京都大学複合原子力科学研究所の原子炉施設  
[京都大学臨界実験装置(KUCA)]の変更に係る  
設計及び工事の計画の承認申請書

(KUCA軽水減速炉心用低濃縮燃料要素の製作)  
(KUCA固体減速炉心用低濃縮燃料要素の製作)

京都大学複合原子力科学研究所

2023年2月6日

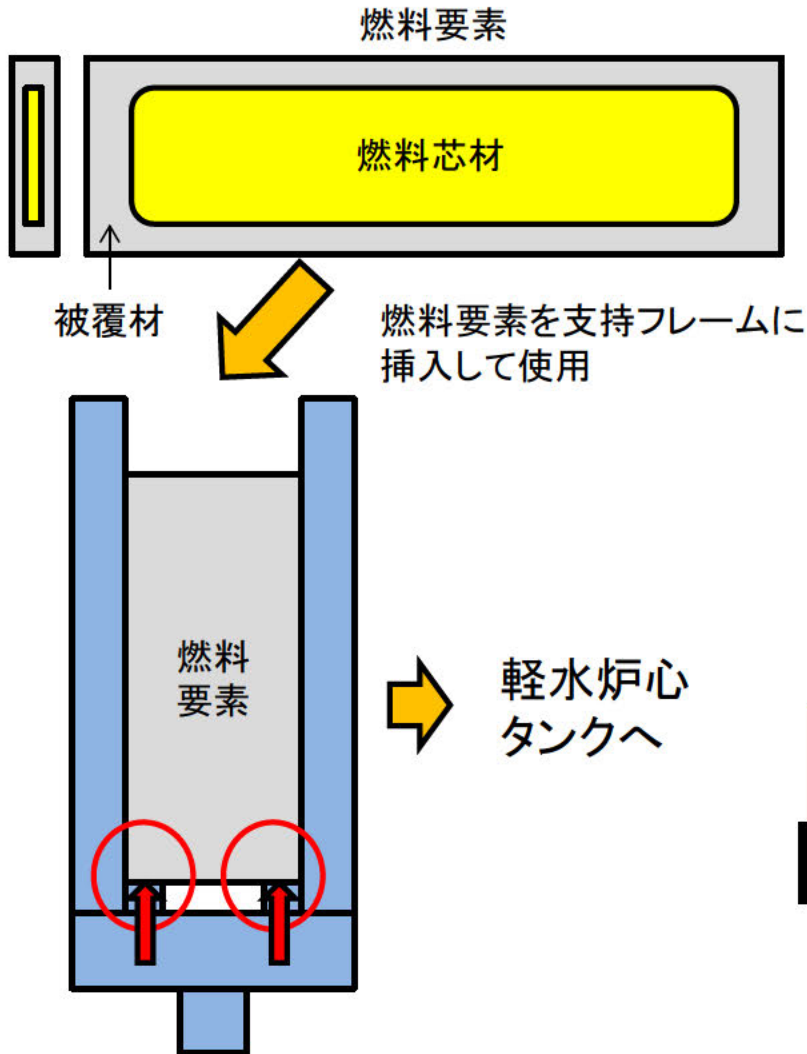
技術基準規則第22条の第1項、第2項に関連して、申請書の添付においては、被覆材の附加荷重及び自重の応力評価しか説明されていない。例えば、STACYの設工認では、燃料の設計条件として最高使用圧力及び最高使用温度を申請書の本文に記載した上で、添付の説明書で運転時の圧力、温度、放射線、荷重等の説明がなされている。適合性への審査においては、これらの説明が必要と考えている。

申請書本文に最高使用圧力、最高使用温度を記載する。

軽水、固体ともに、評価計算書(参考資料:軽水減速炉心用燃料要素計算書、固体減速炉心用燃料要素計算書)に、燃料要素に関する照射特性、強度、腐食、ブリスト、負荷荷重の影響について説明しており、全てにおいて問題がないことを確認している。

以下に軽水/固体減速炉心用燃料要素それぞれの説明について示す。
